**PLUi/h**  
Grand Sénonais

# MODIFICATION SIMPLIFIÉE N°2

Note de présentation

Extrait plan de zonage de Paron modifié :

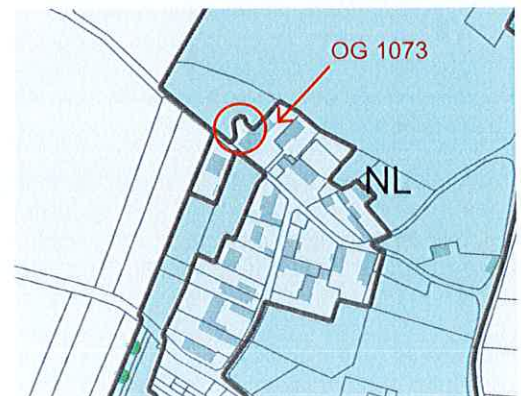
La numérotation de l'emplacement réservé n°14 « Extension du complexe sportif et création d'une voie » de la commune de Paron listé en page 103 du règlement littéral n'apparaît pas sur le règlement graphique bien que son emprise soit bien délimitée sur le plan. Son numéro est donc ajouté au règlement graphique.

Ajustement zonage proposé parcelle OG 1073 :

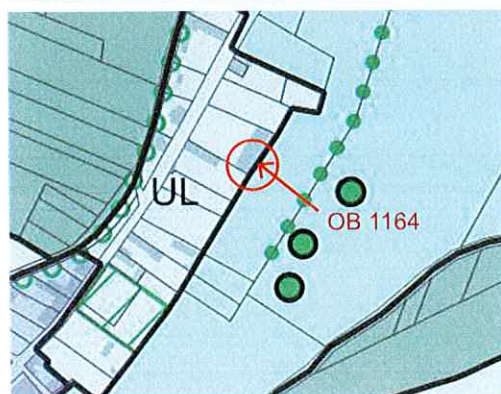
A Dixmont, la délimitation de la zone urbaine n'est pas ajustée au parcellaire pour les parcelles OG 1073 et OB 1164. Il est donc proposé de repositionner le trait de zonage au droit des limites parcellaires comme présenté ci-après.

Délimitation STECAL proposée :

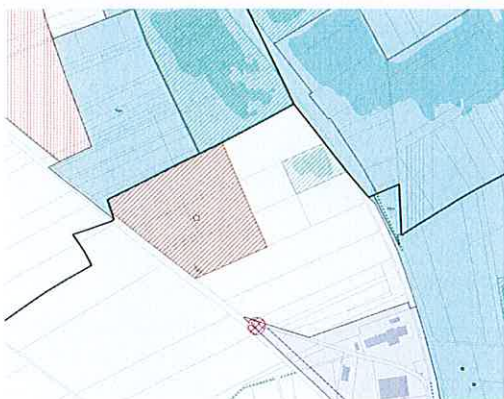
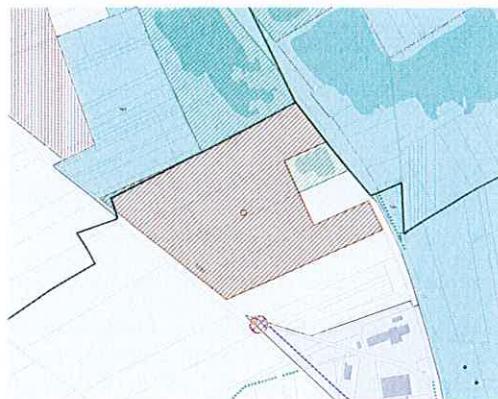
Le STECAL « Stockage et vente de matériaux de construction » délimité sur des parties des parcelles ZA51, ZA71, ZA85 à Etigny correspond à des terrains occupés par une Installation de Stockage de Déchets Inertes. Or, l'emprise allouée à cette activité dans le cadre de l'Arrêté Préfectoral n° 2008/029 portant autorisation d'exploiter une ISDI s'étend de manière plus conséquente sur les parcelles pré-citées ainsi que sur la parcelle ZC201 située sur la commune de Gron. Par ailleurs, l'activité est également implantée sur la parcelle ZA55. Il est donc proposé d'adapter le STECAL sur le document de règlement graphique en fonction de l'emprise définie dans le cadre de l'arrêté préfectoral et de l'implantation effective de l'activité. Par ailleurs, la description du STECAL est complétée dans le règlement littéral (p.27) pour en préciser la destination (ISDI) et signifier la présence de ce STECAL sur la commune de Gron.

Compléments au règlement littéral proposés (p.27) :

Commune	N°	Zone	Destination	Emprise au sol* supplémentaire autorisée	Hauteur maximum autorisée
Etigny-Gron	1	A	Stockage (installation de stockage de déchets inertes) et vente de matériaux de construction	300 m <sup>2</sup>	9 m pour les bâtiments principaux et 12 m pour des silos

Modification du plan des Protections proposée :

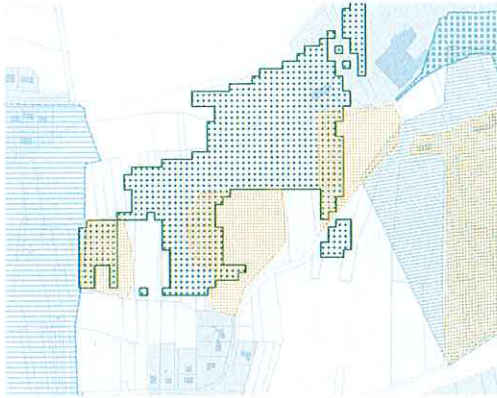
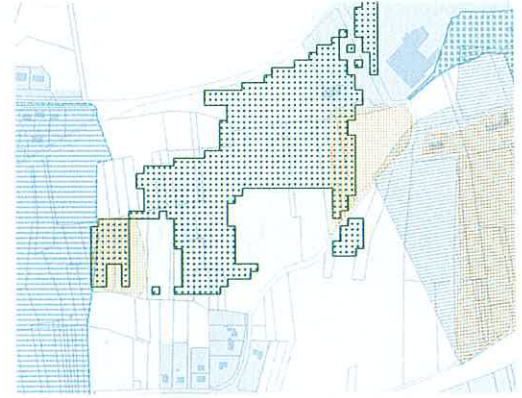
Le plan des Protections (pièce 5.4b) fait état d'un secteur de pelouse sèche sur les parcelles AN 0275, 36, 37 et 38 à Paron. Or, dans le cas des parcelles AN 36, 37 et 38 il est constaté la présence de boisements, ce qui ne peut pas constituer un habitat de pelouses calcicoles, les espèces indicatrices de ces milieux n'étant pas compatibles avec de tels boisements. Par ailleurs, la parcelle AN 0275 a été déclarée en surface agricole utile et recensée au registre parcellaire graphique jusqu'en 2011. Il s'agit donc d'un terrain agricole abandonné depuis trop peu de temps pour qu'une flore de pelouse s'y exprime, d'autant plus que les amendements réalisés par le passé sur la parcelle favorisent les cortèges de graminées sociales incompatibles avec les espèces pionnières qui caractérisent les pelouses calcicoles. Il est donc proposé de supprimer ce secteur de pelouse sèche du Plan des protections.

et de l'évolutivité des milieux, il est proposé, sur le modèle des dispositions du PLUi-H qui concernent les zones humides du SRCE d'ajouter au règlement littéral (p.21) la disposition suivante :

**« Ces périmètres pourront être réinterrogés en phase opérationnelle après études complémentaires. ».**
